NACHTRAG 01
vom 13.02.2026
zum
BRANDSCHUTZKONZEPT
vom 31.07.2024

Umbau, Sanierung und Erweiterung
eines Wohnhauses für Studierende
99089 Erfurt, Plauer Weg 8

1. Nachtrag zum Brandschutzkonzept vom 31.07.2024 / Baugenehmigung AZ: B 0331/2024-2

PIKTOGRAMM

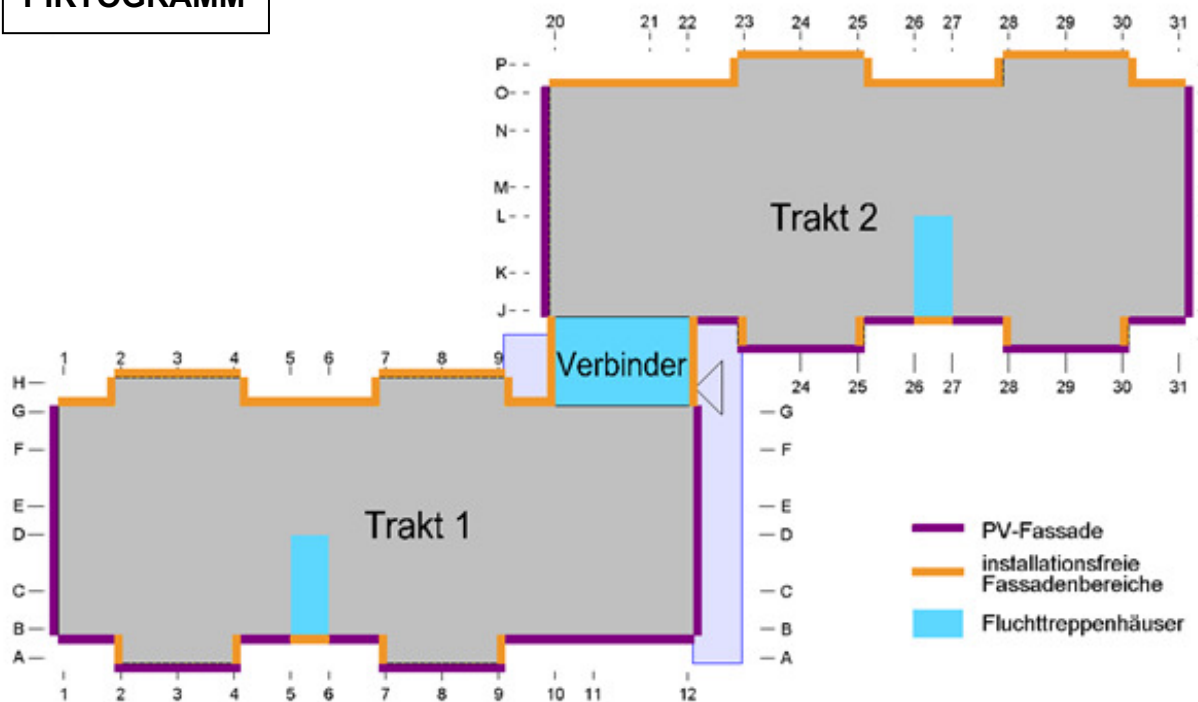
Generell sind die Fassadenbereiche, in denen eine PV – Fassade zum Einsatz gelangen soll, in ihrer Größe zu begrenzen. Diese trifft insbesondere auf die Südfassade zu. Im Brandfall soll ein rasches Ausbreiten eines Fassadenbrandes (Brandweiterleitung) durch eine wirksame Zonierung verhindert und eine wirksame und schnelle Brandbekämpfung der vom Brandereignis betroffenen Teilflächen ermöglicht werden.

Im Bereich der Südfassade, für die eine Belegung mit PV-Elementen (Trakt 1 Achse A und B, Etage 01-05 und Trakt 2 Achse I und J, Etage 01-05) geplant ist, sind die Abseiten der Gebäudevorsprünge (Trakt 1, Achse 2 und 4 bzw. 7 und 8 bzw. Trakt 2, Achse 23 und 25 bzw. 28 und 30) mit einer Tiefe von ca. 1,80 m als hinterlüftetes Fassadensystem mit Mineralwolle, d=140 mm, 50 mm Luftspalt und nicht brennbarer Unterkonstruktion aus Edelstahl oder Aluminium / Fassadenplatte aus Faserzement auszuführen und zusätzlich frei von sämtlichen Installationen zu halten. Eine weitere Unterbrechung der PV-Fassadenfläche ist im Bereich der vorhandenen Treppenhäuser (Trakt 1 Achse 5-6 und Trakt 2 Achse 26-27) sowie des Verbinders statt.

Die Außenwand der beiden Bestandstreppenhäuser wird durch eine nicht brennbare Profilglaskonstruktion gebildet und erfüllt die Anforderung des § 31 Absatz 2 ThüBO, im Bereich des Verbinders gelangt ein hinterlüftetes Fassadensystem mit Fassadenplatten aus Faserzement zum Einsatz und erfüllt damit ebenfalls die Anforderung.
